Oggetto: D.LGS. N. 152/2006, L.R. N. 26/2022. VERIFICA DI ASSOGGETTABILITÀ A V.I.A. INERENTE ALL'INSTALLAZIONE DI UN IMPIANTO MOBILE DI FRANTUMAZIONE INERTI NELL'AMBITO DEL PROGETTO DI POTENZIAMENTO DELL'IMPIANTO DI DEPURAZIONE E DEL RECAPITO FINALE DI GALATINA UBICATO IN AGRO DI SOLETO. PROPONENTE: A.M.G. COSTRUZIONI S.R.L. (P.IVA 01904010749). COMUNICAZIONE DELL'AVVENUTA PUBBLICAZIONE DELLA DOCUMENTAZIONE NEL SITO WEB DELL' AUTORITÀ COMPETENTE (ART. 19, C.3, D.LGS. N.152/2006) ED AVVIO DEL PROCEDIMENTO.

Figura 2 Sovrapposizione intervento con vincolistica PTA

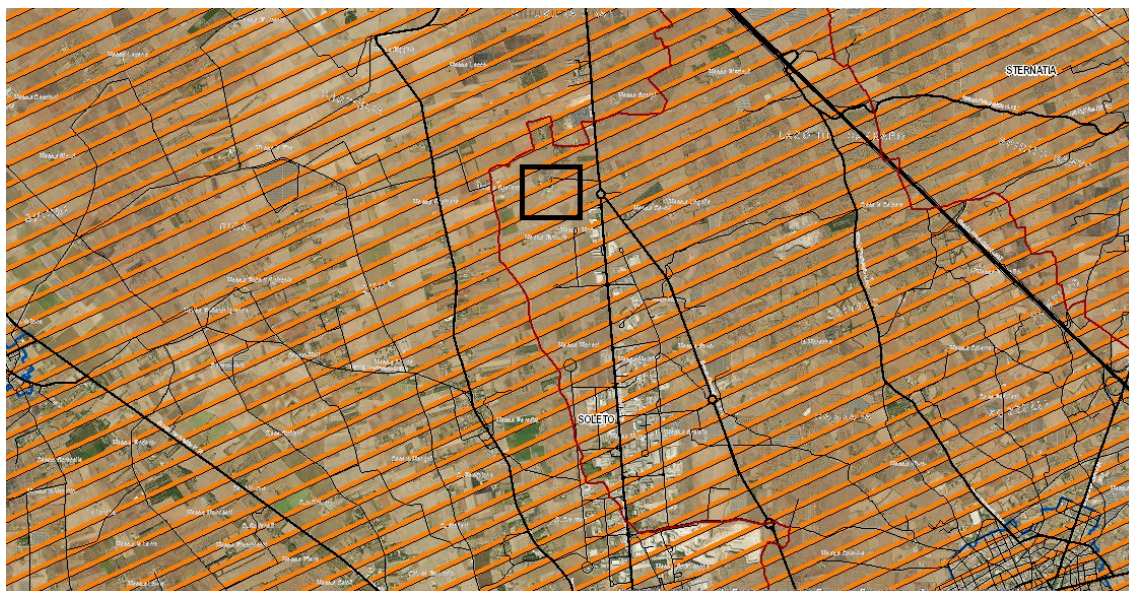
L'area di intervento interessa terreni sottoposti al vincolo, dal PTA approvato con D.C.R. n. 230/2009 ed il cui aggiornamento 2015-2021 è stato approvato con D.C.R. n. 154 del 23/05/2023, cosiddetto di **"Tutela Quali-Quantitativa"**.

L'attività in questione è soggetta alla disciplina di cui al Capo II del R.R. n. 26/2013, in quanto rientrante tra le attività di cui all'art. 8, comma 2 del citato regolamento.

Come tale, il sistema di gestione deve prevedere l'accumulo delle acque di prima pioggia, e la separazione, attraverso una deviazione idraulica delle acque di dilavamento successive.

Tali acque devono essere trattate e smaltite separatamente dalle acque di seconda pioggia, secondo le indicazioni dell'art. 10 del citato regolamento.

Inoltre il sistema di separazione deve avvenire mediante una "deviazione idraulica" e quindi senza miscelamento delle acque, escludendo dunque il meccanismo della separazione per sfioro.

Non è ammesso il trattamento in continuo delle acque meteoriche per le attività annoverate all'art. 8 comma 2 del R.R. n. 26/2013.

Tanto premesso, in riferimento agli impatti sull'ambiente idrico dell'attività proposta, e limitatamente agli aspetti di compatibilità con le misure di tutela e gli obiettivi di salvaguardia previsti dal Piano di Tutela delle Acque, si richiedono le seguenti delucidazioni e integrazioni progettuali:

- Relazione in merito alla gestione delle acque meteoriche avvenga in conformità e nel rispetto dei limiti di emissione del R.R. n. 8/2012 e del R.R. n. 26/2013, con particolare attenzione al CAPO II dello stesso;
- Relazione di gestione acque reflue di tipo domestico in conformità a quanto previsto dal **R.R. n. 26/2011**, come modificato ed integrato dal **R.R. n. 7/2016**;

- Relazione di dettaglio del fabbisogno idrico indicando nel dettaglio quanto approvvigionato tramite autobotti e quanto approvvigionato da rete pubblica AQP, indicando la relativa sostenibilità giornaliera.
